福島第二原子力発電所周辺監視区域境界付近の 空气中放射性物質濃度測定場所変更の概略

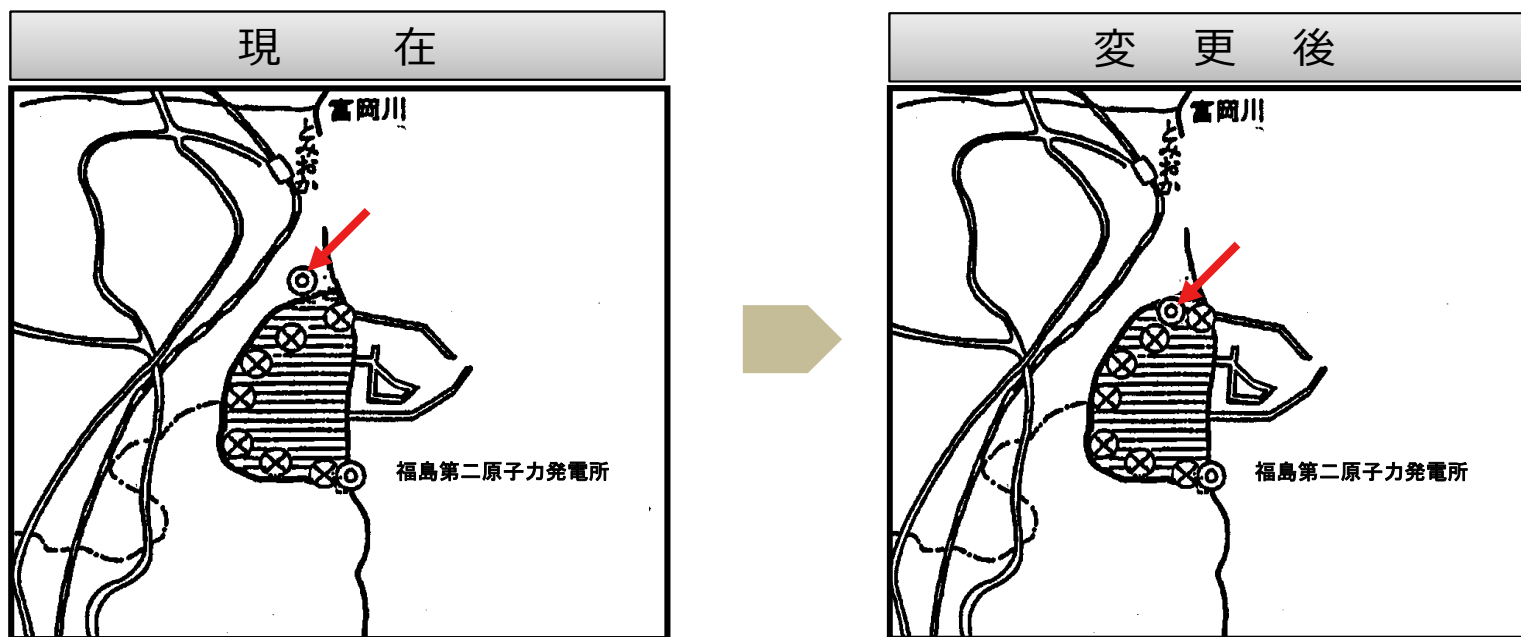
- 周辺監視区域境界付近の空气中的粒子状放射性物質濃度測定は、通常空間放射性粒子濃度測定装置で実施している。
- このうち、北側周辺監視区域境界付近に設置中の空間放射性粒子濃度測定装置は東日本大震災の津波により流出したため、仮復旧状態であった。
- 今回、本復旧するにあたり、測定場所を変更するため、当該図面の変更を申請した。なお、これに先立ち、工事の計画の届出を2018年9月7日に行っている。
